Produto/nome comercial:	Cios Spin, Cios Alpha, Cios Flow	Nome	SHS Updates Healthcare BR
UDI-DI:	04056869153506, 04056869153490, 04056869246628	E-mail	updateshealthcare.br.team@siemens-healthineers.com
		Data	Outubro de 2023
		ID da ação corretiva	AX036/23/S

Informações de segurança do cliente (CSI - Customer Safety Information) para ação corretiva de segurança de campo

Assunto: Cumprimento dos novos requisitos das normas DIN e IEC para sistemas Cios VA30

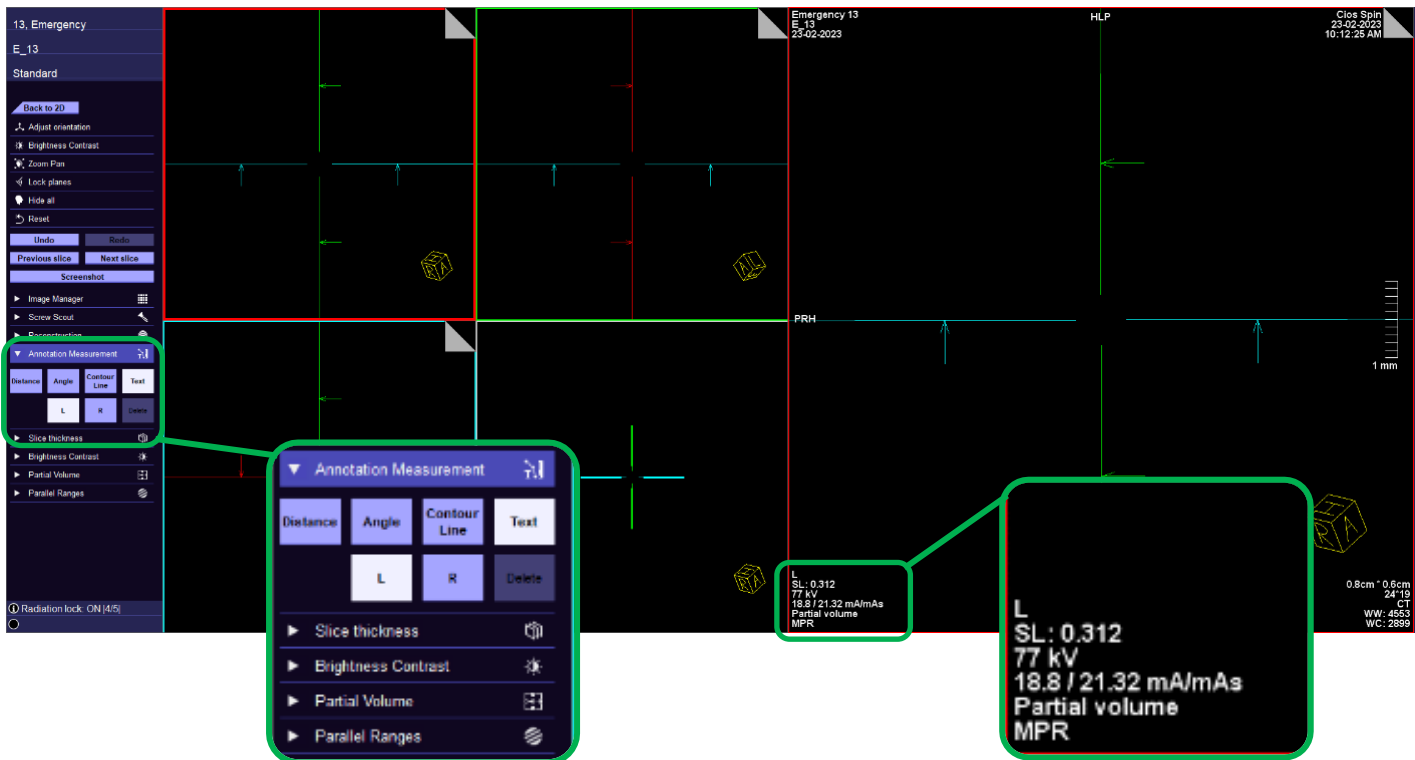
Com a versão VA30K do software, a Interface do usuário dos sistemas Cios VA30 será alterada para considerar as normas atuais DIN 6862-3 e IEC 60601-2-54.

No modo 3D e se as informações de orientação do paciente forem importantes em um procedimento, o usuário pode predefinir a orientação do paciente “L/R” (esquerda/direita) e, portanto, as informações de “lateralidade” serão salvas adicionalmente na imagem clínica (veja a captura de tela da Interface do usuário abaixo).

Nos modos de radiografia SUB, DR, DCM, bem como no modo 3D, a função de armazenamento automático é selecionada/ativada por padrão e não pode ser desativada pelo usuário.
